五之橋架替事業のスケジュール変更等について

(1) 工事件名 五之橋架設工事（下部工）（以下「下部工」といいます。）

(2) 工事件名 五之橋架設工事（上部工）（以下「上部工」といいます。）

側面図 (A-A'断面)

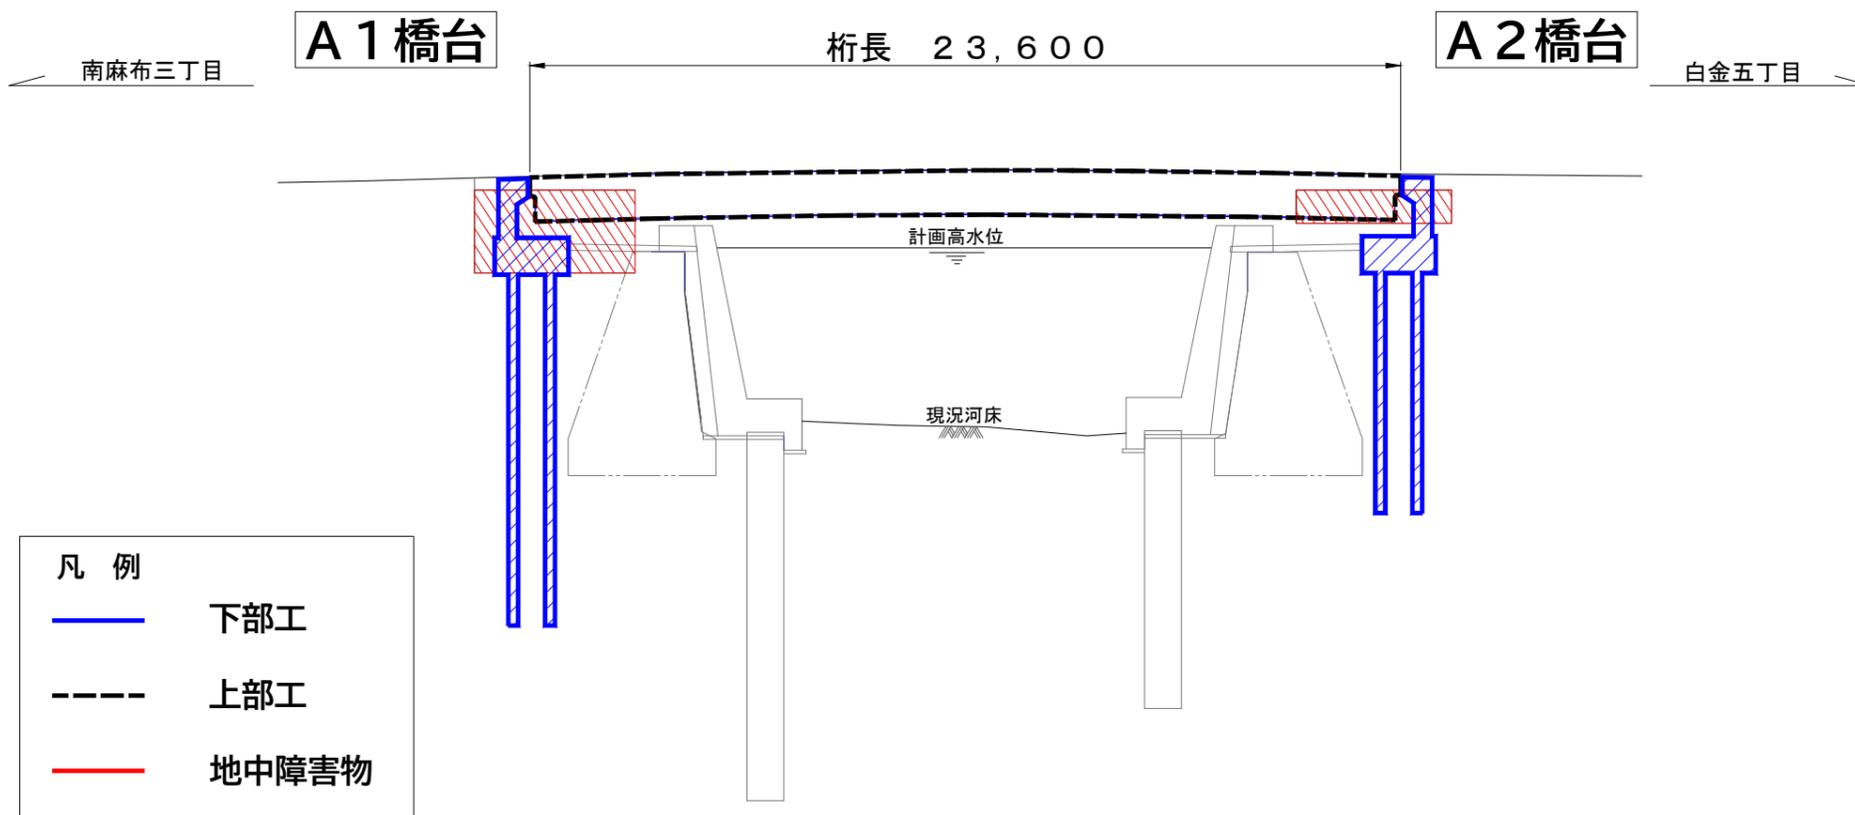
地中障害物

コンクリート構造物やがれき混じりの土砂が確認されたため撤去します。
